Nasz znak: ZOZ.XI.5/272/10/1/18

data 22.05.2018 r.

DOTYCZY: Zapytań do postępowania prowadzonego w trybie przetargu nieograniczonego nr 10/18/ZP na „Zakup wraz z dostawą artykułów medycznych”

Pakiet nr 1, pozycja 9-10

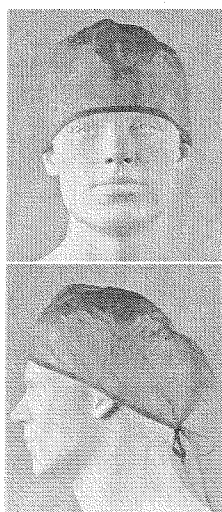
Czy Zamawiający wydzieli w/w pozycje do odrębnego pakietu?

Odpowiedź: Zamawiający nie wyraża zgody na proponowane zmiany.

Zestaw do cewnikowania pęcherza moczowego II

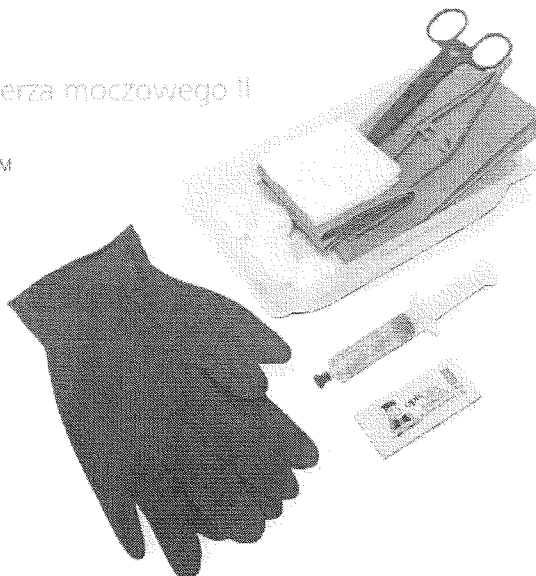
- Czy Zamawiający dopuści możliwość zaoferowania zestawu do cewnikowania pęcherza moczowego w następującym składzie:

- 1 x para rękawiczek diagnostycznych nitylowych, rozmiar M
- 1 x serweta włókninowa, 45 x 75 cm (banerowa)
- 1 x kleszczyki plastikowe, 14 cm
- 5 x kompres z gazy bawełnianej, 7,5 x 7,5 cm
- 4 x tampon z gazy bawełnianej (tupfer),
wielkość dziurki
- 1 x pęseta plastikowa, 12,5 cm
- 1 x serweta włókninowa, 60 x 60 cm,
z centralnym otworem i z rozcięciem (barierowa)
- 1 x żel poślizgowy w saaszetce, 2,7 g
- 1 x strzykawka z wodą destylowaną i gliceryną, 10 ml

Odpowiedź: Zamawiający nie dopuszcza.
